改善箇所説明図①

座席ベルト(車体パネル)

基準不適合発生箇所①

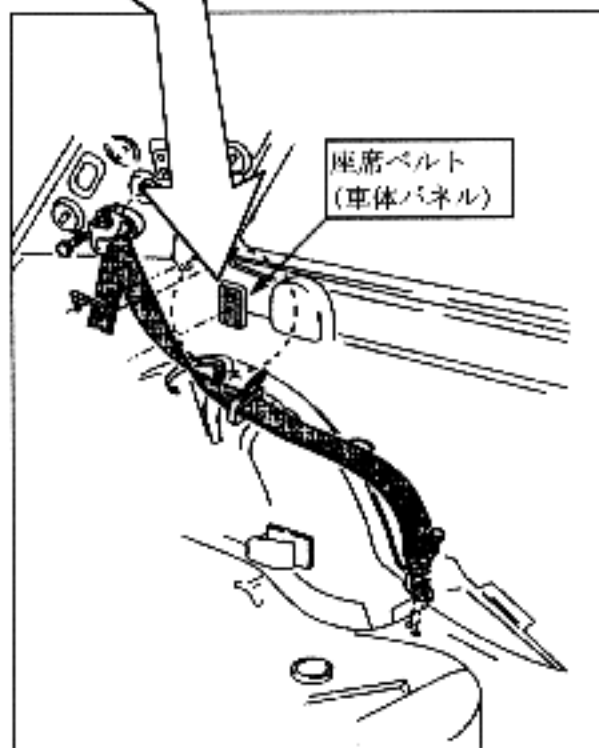
後部外側座席用の座席ベルト巻取り装置が取付けられている車体パネルの強度が不足しているため、そのままの状態では、悪路走行等の走行を続けると、走行時の振動等により、最悪の場合、当該車体パネルに亀裂が入り、座席ベルトの機能が損なわれるおそれがある。
